CONCOURS DE PROJETS
POUR L'AGRANDISSEMENT DU CENTRE SCOLAIRE
GRIMISUAT

RAPPORT DU JURY
OCTOBRE 2014

1er prix **N° 14** **AOC** **fr. 22'000.00**

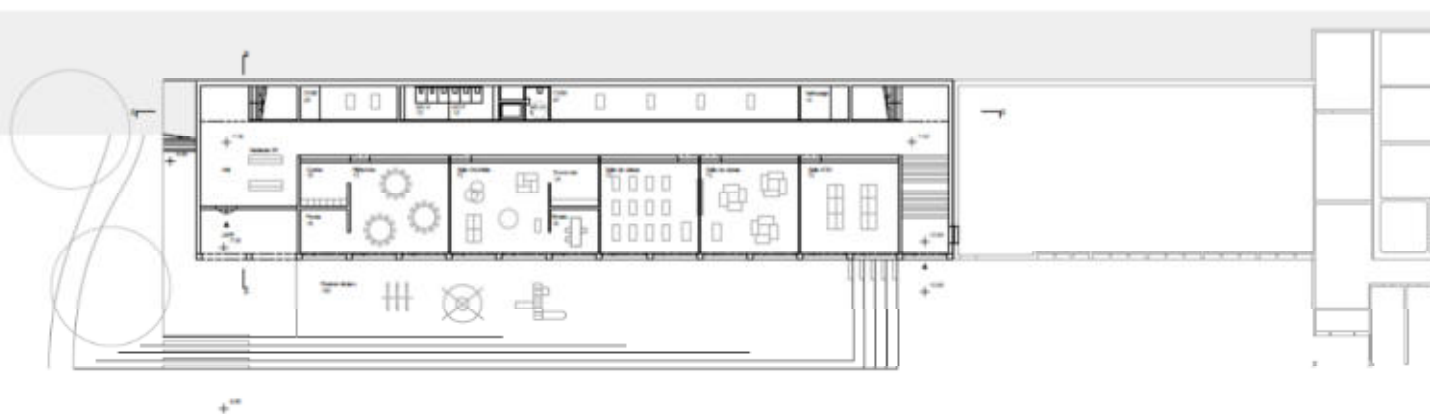
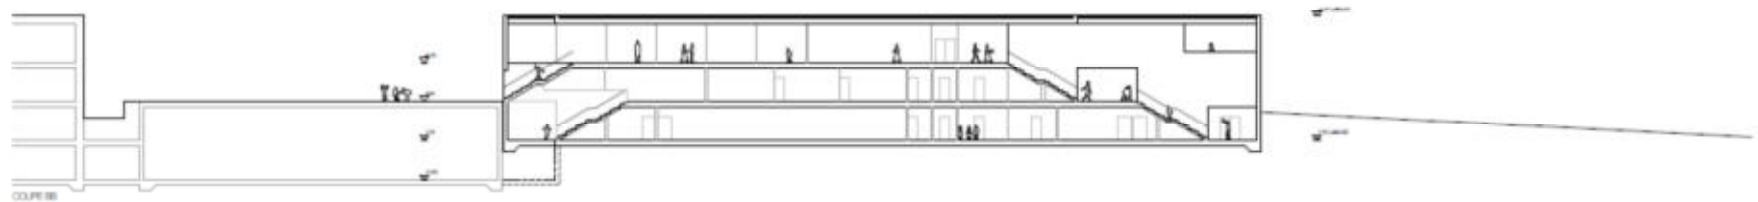
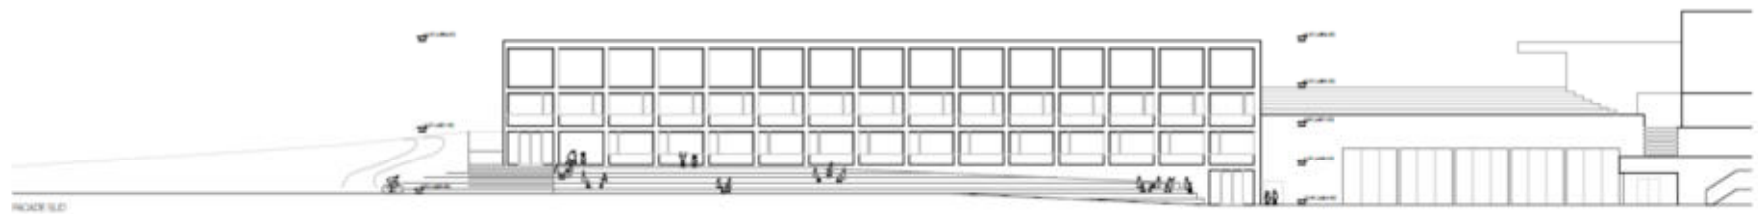
En proposant un unique volume allongé dans le prolongement de la salle de sport existante, le projet AOC joue des contrastes :

- contraste entre la partie haute du site bâtie et la partie basse laissée libre de toute construction,
- contraste entre une façade nord très basse et discrète répondant au volume de la crèche / UAPE existante et une façade sud beaucoup plus imposante, à l'échelle de la grande horizontale du plateau.

L'organisation du bâtiment a également séduit le jury. L'étage supérieur entièrement dédié aux fonctions les plus publiques est facilement desservi par le parking réaménagé le long de la rue de Coméraz. Il offre une visibilité bienvenue à ces activités. Le traitement de cette surface mériterait néanmoins d'être retravaillé de par l'absence d'arborisation et le problème de sécurité posé par la position de la desserte bus. Les deux niveaux inférieurs, en lien direct avec le préau de l'école, accueillent les classes et l'UAPE dans une typologie très rationnelle et flexible. Le jury voit un potentiel d'évolution dans le dessin quelque peu hésitant de l'entrée principale de la nouvelle école et le rapport du bâtiment avec les gradins existants. Le dessin de la façade sud méritera lui aussi un travail tout en finesse afin d'éviter une expression de type «totalitaire».

La grande rationalité du plan et du système constructif de ce projet sont un gage d'efficacité économique. Cependant, la grande générosité des espaces de circulations, surtout dans les longs couloirs desservant les classes, pourrait être revue afin d'augmenter la compacité du bâtiment.

Le volume du projet est légèrement supérieur à la moyenne.

2 ème prix N° 10 M. COUR, MME JARDIN fr. 18'000.00

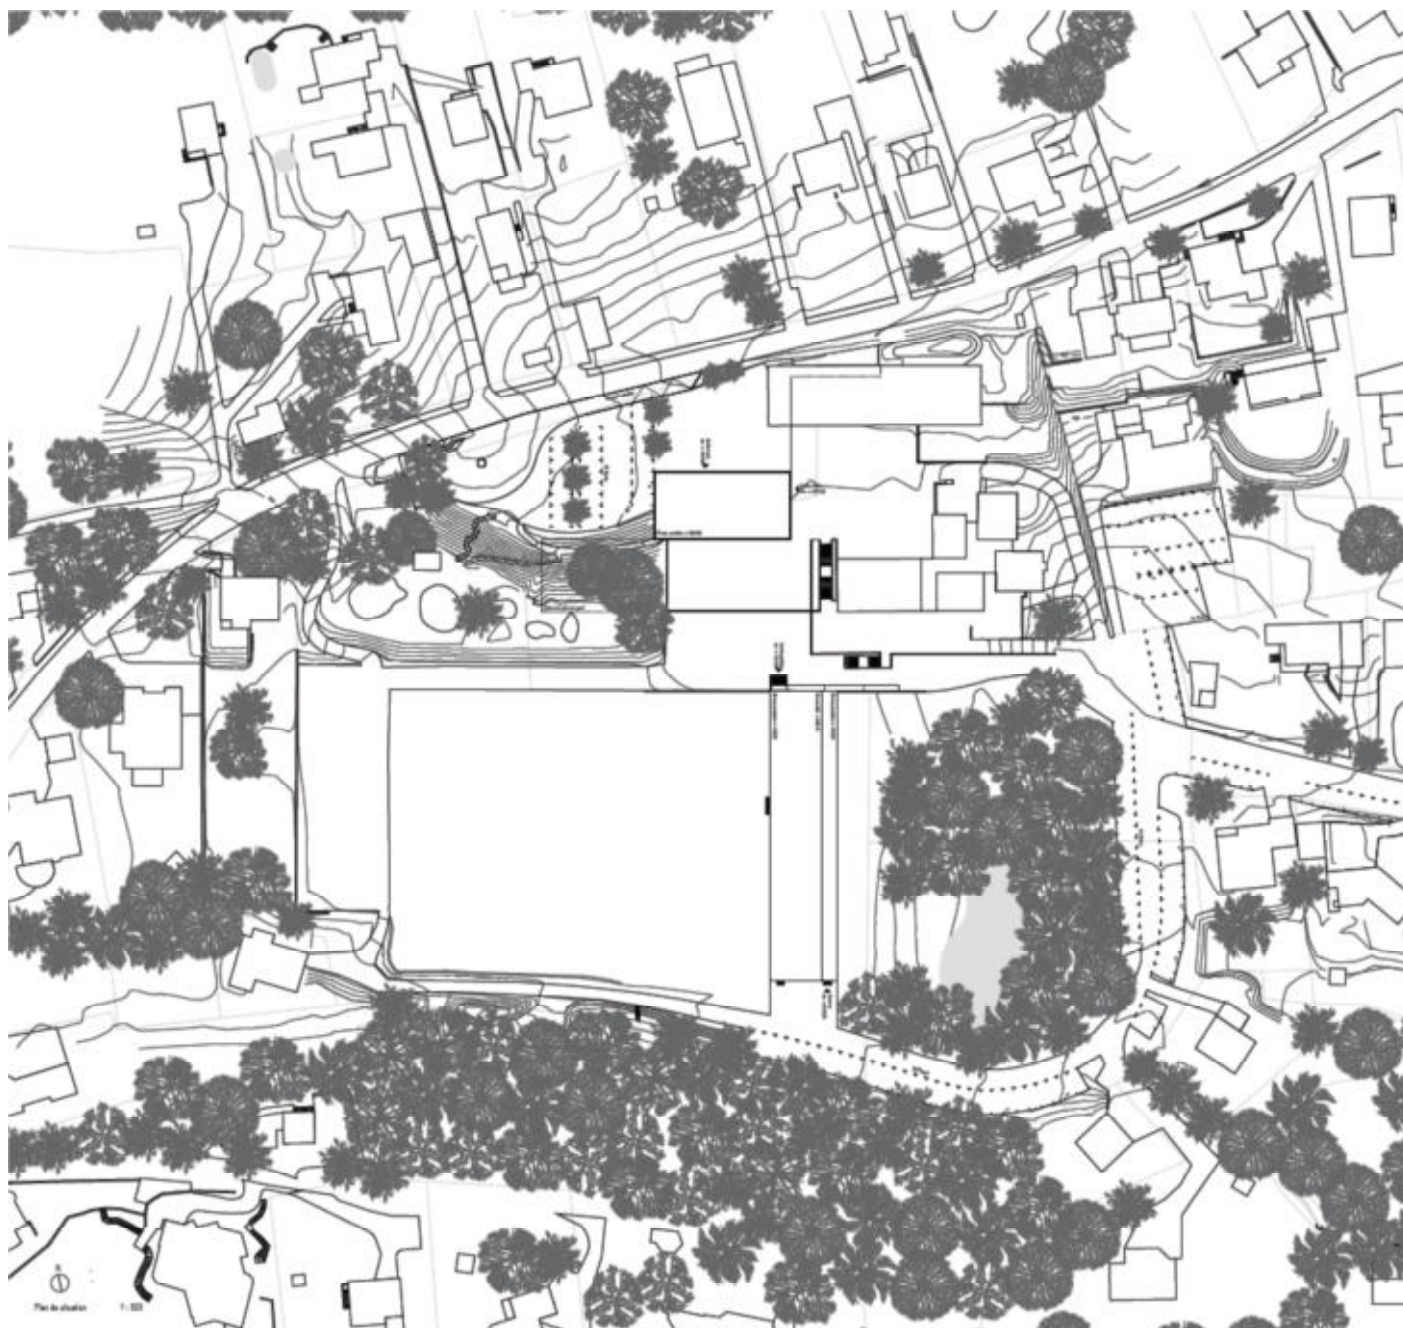
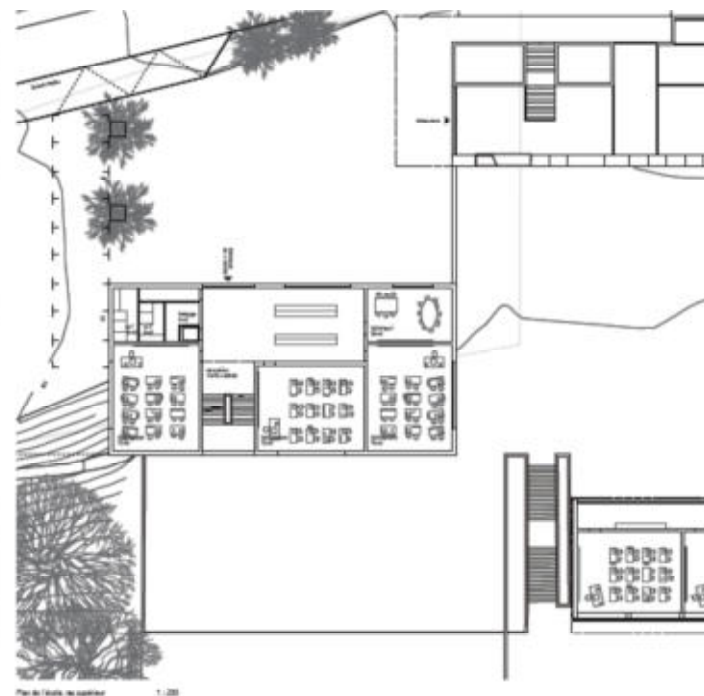
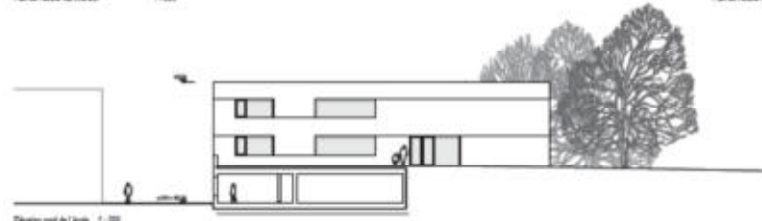
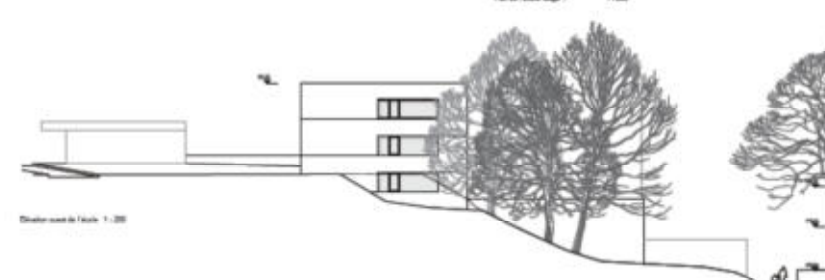
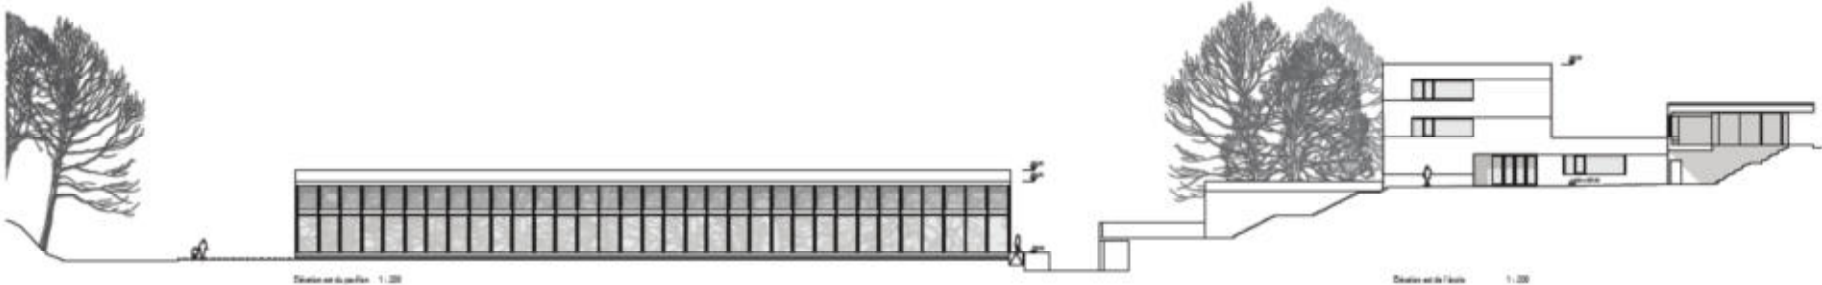
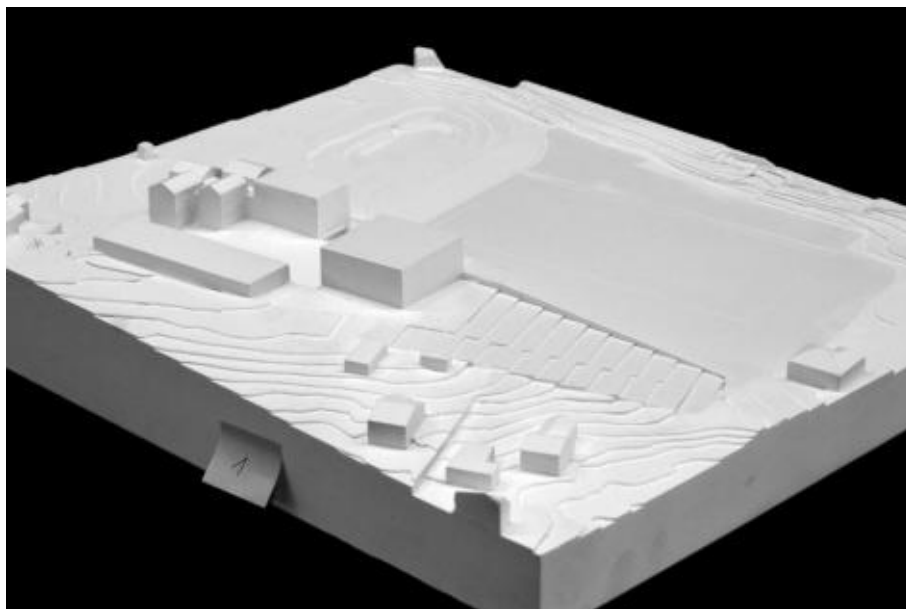
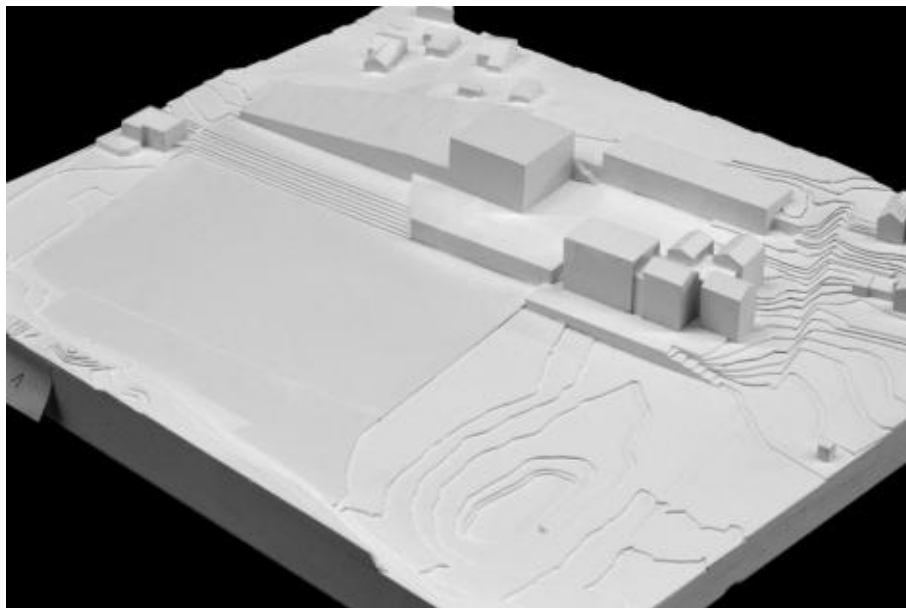
Le projet propose deux constructions et deux architectures : un bâtiment compact en dur à l'ouest des constructions existantes, derrière la salle de gymnastique existante et un bâtiment traversant tout le terrain de football, à la lisière des arbres et de la végétation qui entoure l'étang. Cette (ré)partition du programme a retenu toute l'attention du jury, proposant une alternative claire, l'école en haut, le public/loisirs en bas.

L'école devient un petit bâtiment de belle échelle pour les enfants et les enseignants avec une entrée sur le préau et une entrée sur le parking. Les classes sont distribuées sur trois étages autour d'un grand hall éclairé naturellement à chaque étage.

Le bâtiment public/loisirs fonctionne sur deux étages ; au rez, la ludothèque, la bibliothèque et la salle multiculturelle accessibles directement par un « couloir extérieur » ; à l'étage, l'UAPE. L'organisation de l'UAPE le long des 66 mètres du bâtiment est peu convaincante. Notons encore que les espaces d'entrées de la salle multiculturelle semblent sous dimensionnés.

Le bâtiment de l'école est très apprécié tant par son volume, sa distribution intérieure que la qualité de sa matérialisation et des façades.

La coupe du bâtiment public est claire conceptuellement, évoque un pavillon par sa taille et son type de construction. Son rapport au sol et aux deux lieux ainsi défini (les arbres et l'étang d'un côté, le vide vert pour le sport de l'autre) est très séduisant. Par contre le dessin en plan de ce bâtiment fait douter le jury qui ne comprend plus très bien les intentions de l'auteur du projet. L'approximation de la répartition du programme laisse une impression que tout est possible mais que rien ne fonctionne vraiment dans ces dimensions. Au final, il est jugé insuffisant.

Construire deux bâtiments sur deux sites signifie deux chantiers. Dans l'ensemble, le projet a été jugé relativement couteux pour la mise en œuvre, mais également dans son appropriation du terrain à bâtir pour l'avenir de la commune. Le volume du projet est légèrement supérieur à la moyenne.

3 ème prix N°1 MARMAILLE fr.12'000.00

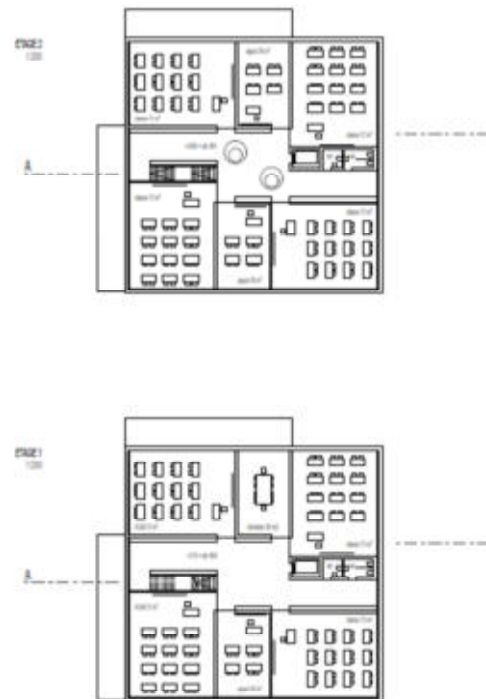
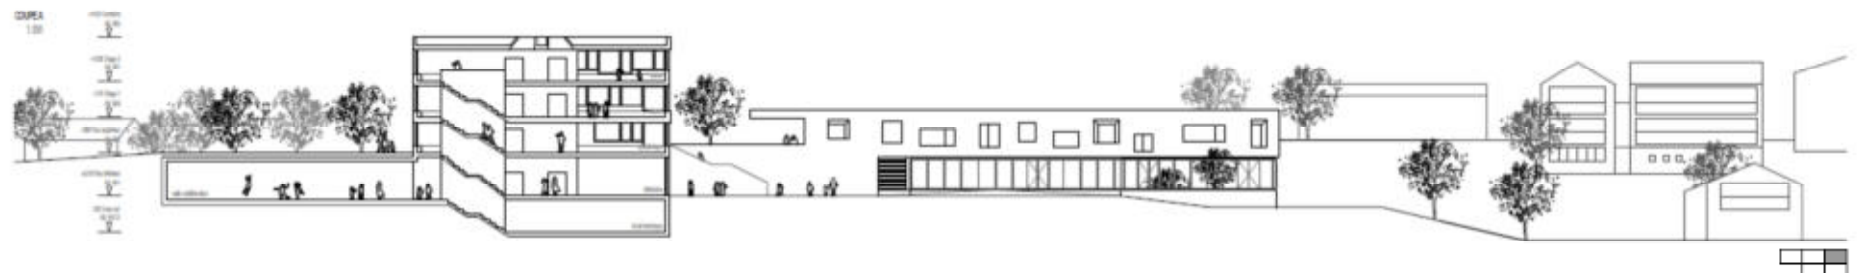
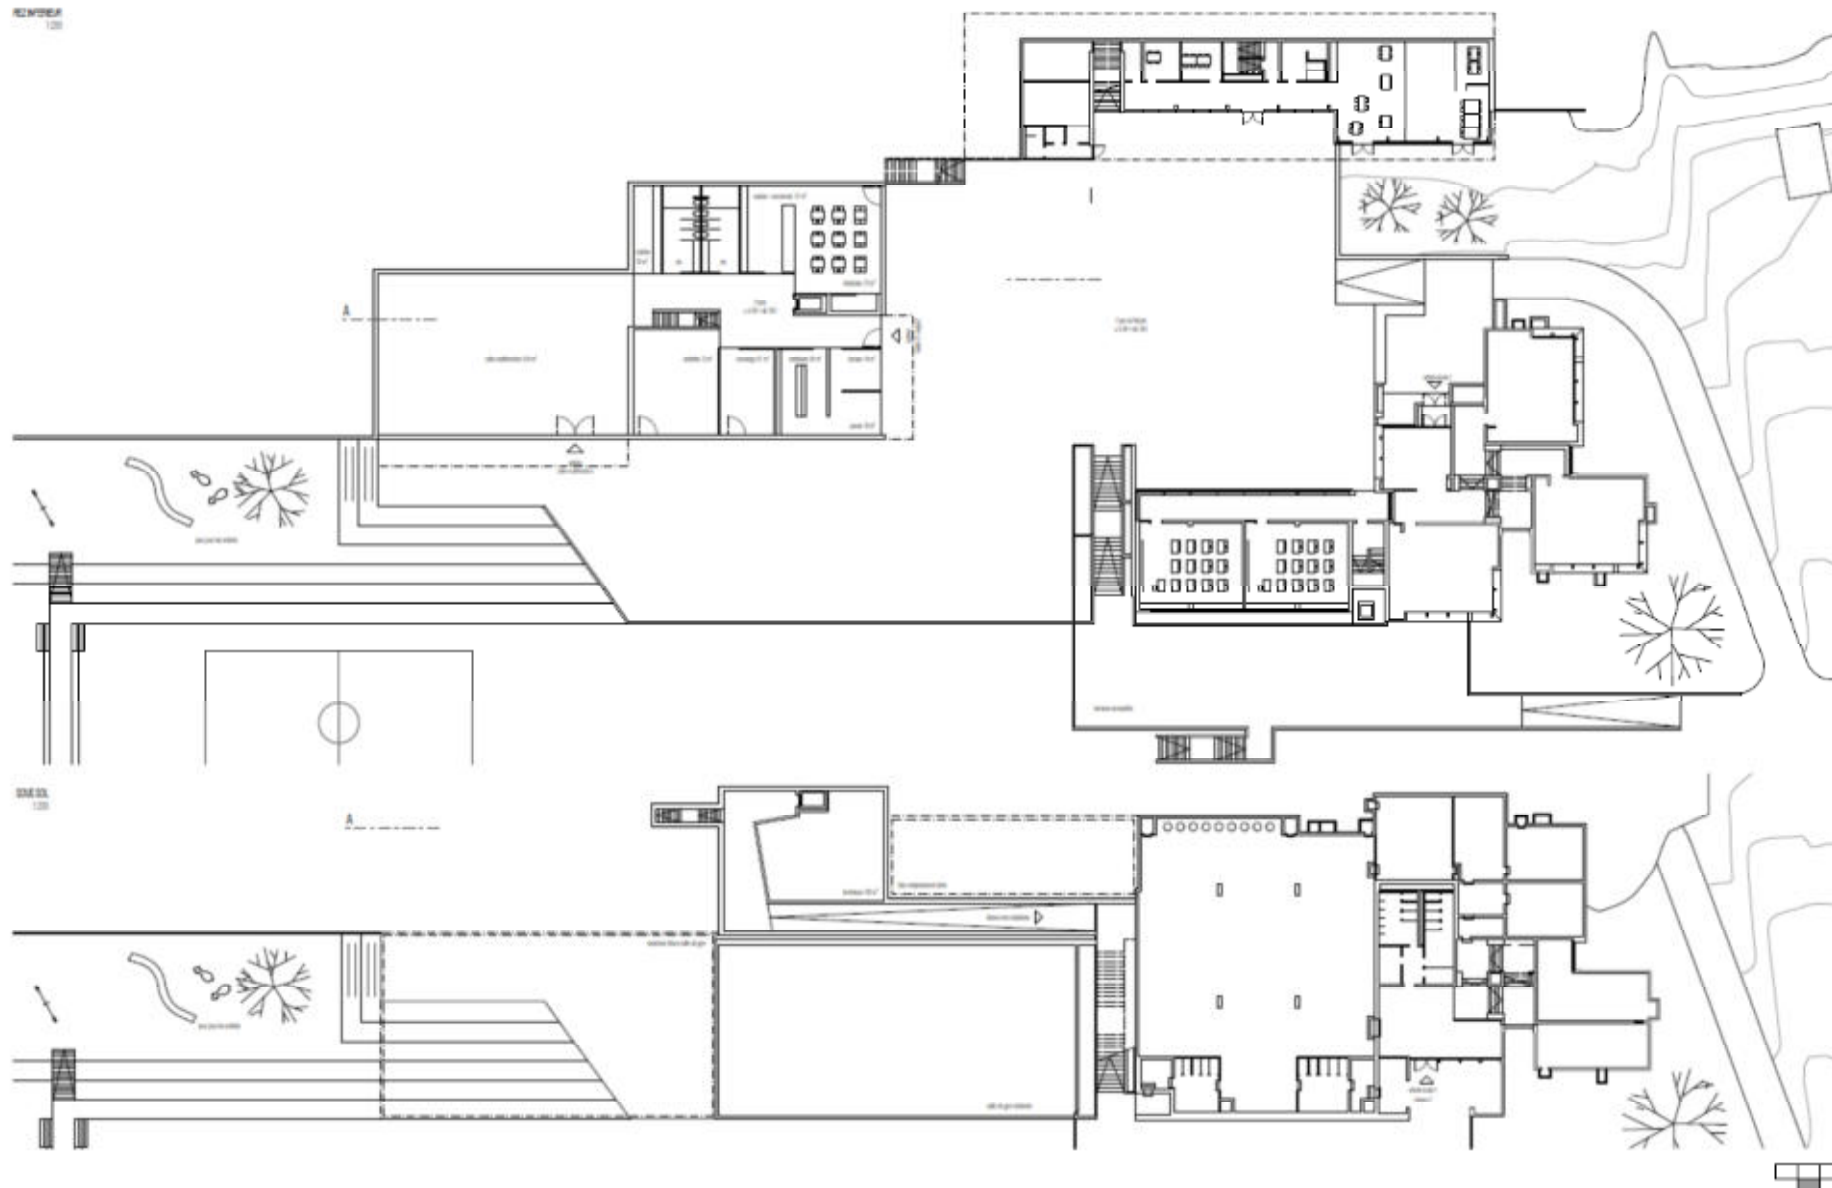
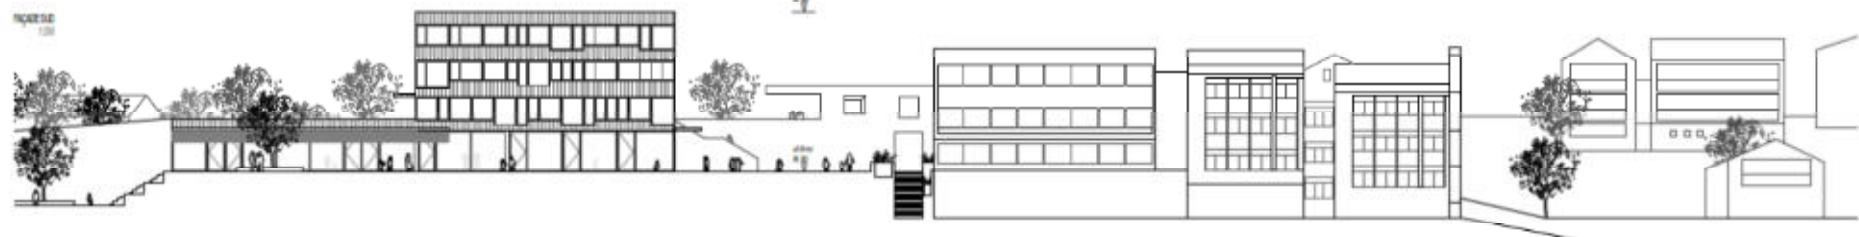
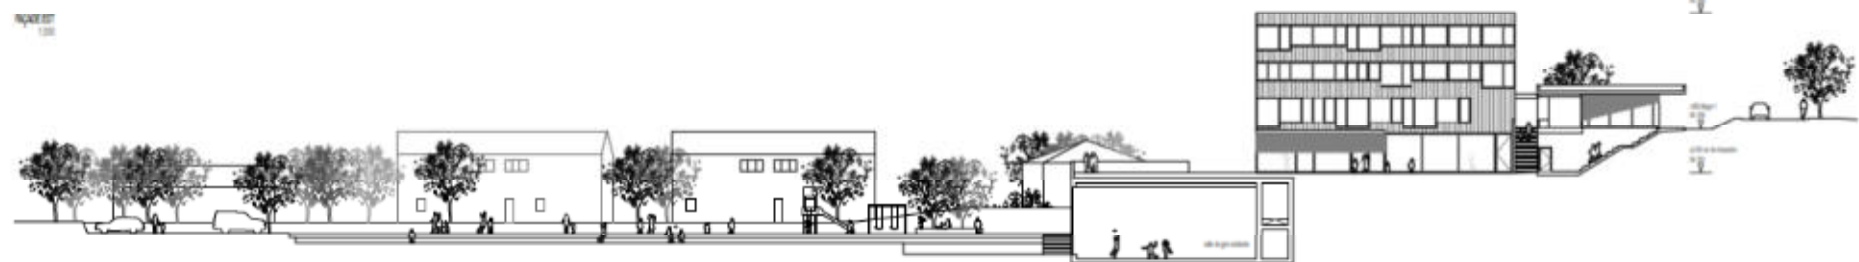
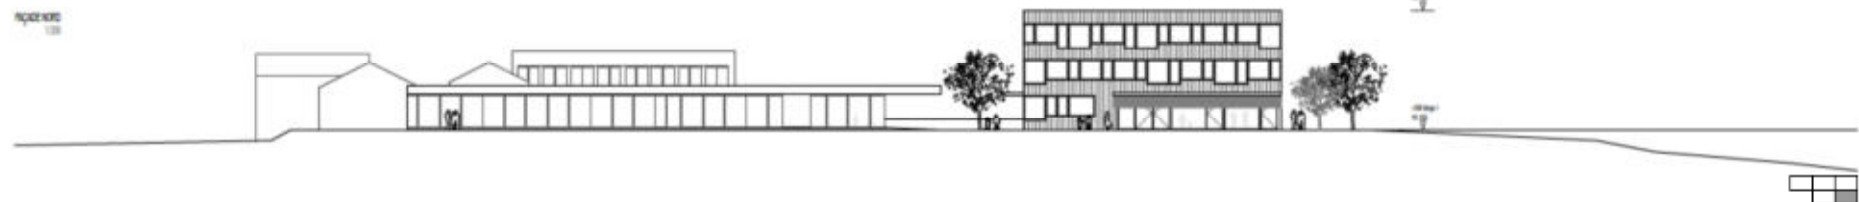
Le projet proposé s'implante de façon extrêmement pertinente à l'ouest des constructions existantes, derrière la salle de gymnastique existante. Le bâtiment très compact définit des espaces extérieurs bien contrôlés, le préau est de bonne dimension. La salle multifonctionnelle disparaît sous le parking, à l'ouest,

Les entrées au bâtiment sont très claires. La bibliothèque et la ludothèque trouvent leur accès indépendant au niveau du parking, tout comme l'entrée à l'école. Une deuxième entrée se fait par le préau, au rez inférieur. L'accès à la salle multifonctionnelle est jugé peu clair, fonctionnellement et conceptuellement. Le dimensionnement du rez inférieur est sous-dimensionné, une très grande confusion de fonctionnement est constatée entre les différentes salles du programme. Plus généralement, la difficulté du projet se trouve dans la coupe : les salles de classes situées deux à trois étages au-dessus du préau.

Le plan des salles de classes en « aile de moulin », s'inspirant du bâtiment existant est de belle qualité. L'idée de supprimer le couloir et de regrouper les utilisateurs au centre de l'école a beaucoup intéressé le jury. Le rendu des façades – fenêtres en bandeau sur les 4 côtés - n'a cependant pas du tout les qualités exprimées en plan. Enfin, sortir du volume construit la salle multifonctionnelle pour la cacher sous le parking n'est pas très habile.

L'économie du projet est moins bonne qu'il n'y paraît en raison de son sous-dimensionnement et des complications relevées au niveau de la salle multifonctionnelle. Ce projet se trouve donc dans la moyenne des autres projets.
